新竹縣第 529 次都市設計審議委員會會議紀錄

(二) 案名：益欣建設竹北市水瀧段 30 地號店舖、集合住宅新建工程(第 1 次變更設計)

- (一) 申請人：龍享廣場股份有限公司
- (二) 案名：新竹縣竹北市公園段 470-1 地號停車場用地興建工程
- (三) 開會時間：108 年 10 月 9 日上午 9 時 30 分
- (四) 開會地點：本府產業發展處會議室
- (五) 設計人：大一聯合建築師事務所
- (六) 說明：1. 本案前於 108 年 9 月 19 日本縣第 526 次都市設計審議委員會審議，其決議：「本案請申請單位依前述委員意見、相關業務單位意見及作業單位初審意見修正，依規定檢具修正後報告書再提委員會審議。」，案經設計建築師依前開決議修正，爰提本次委員會審議。
2. 謝翰霆委員為本案申請人代表，依規不列入審查委員。
- (七) 審查意見：

- (一) 申請人：中華置地國際股份有限公司
- (二) 案名：新竹保時捷維修廠房新建工程案（竹北市泰和段 628 地號等 5 筆土地）
- (三) 開會時間：108 年 10 月 9 日上午 9 時 30 分
- (四) 開會地點：本府 3 樓施政資料中心
- (五) 設計人：陳逸倫建築師事務所
- (六) 說明：依「變更竹北（含斗崙地區）都市計畫（整併舊市區附近地區）細部計畫」土地使用分區管制要點規定：「本計畫區內申請建築之建築基地達 2,000 平方公尺（含）以上，應於核發建造執照前，送經『本縣都市設計審議委員會』審議通過後，始得發照建築。」，本案基地面積為 9,230.65 平方公尺，爰提送本委員會審議。
- (七) 審查意見：

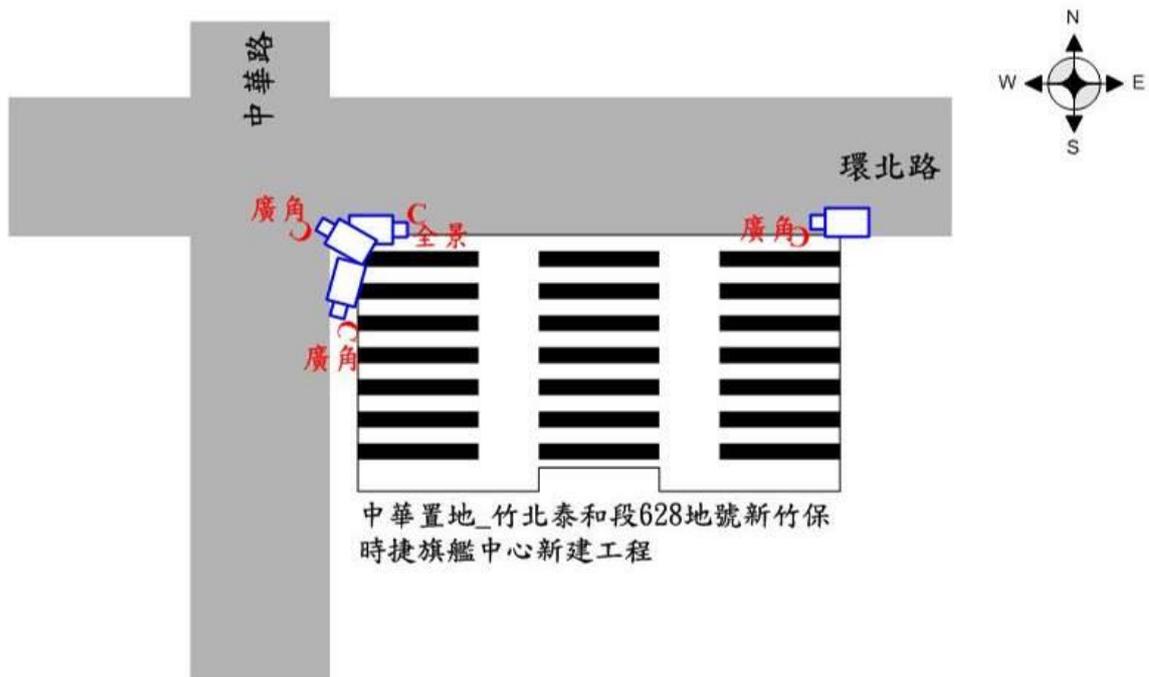
請協調建築公司於社區大樓鄰路部分，增設針對道路及人行道之攝影機，除可維護社區安全外，亦可發揮共同維護社區治安功能。

- (一)如上參考圖建於路口，請於兩側雙向經過建築物部分，分別設置攝影機，針對車輛後車牌拍攝；另為強化社區安全，於騎樓或社區出入口及路口，設置全景或廣角攝影機。
- (二)道路中央如設有安全島，則於順向經過建築物處設置車牌攝影機，餘同上。
- (三)攝影機可設於自立桿、號誌桿或路燈桿(須路權單位同意)

- (一)車牌攝影：在有效區域內清晰錄製經過車道之汽、機車後車牌。
- (二)路口廣角攝影：清晰錄製指定路口影像。
- (三)全景攝影：清晰錄製指定路段發生之人、事、物。
- (四)肉眼辨識度，日間需達95%以上、夜間需達85%以上(連續20輛以上【或按比例計算，至多100輛】)

- (一)高解析CCD彩色攝影機：
550TV LINE以上。
雜訊比60dB以上。
最低照度可達0.001Lux以下。
- (二)車牌及全景攝影用鏡頭：
光學變焦13倍以上。
焦點距離10mm以下~130mm(含)以上。
- (三)廣角伸縮鏡頭：
光學變焦3.5倍以上。
焦點距離2.8mm以下~12mm以上。
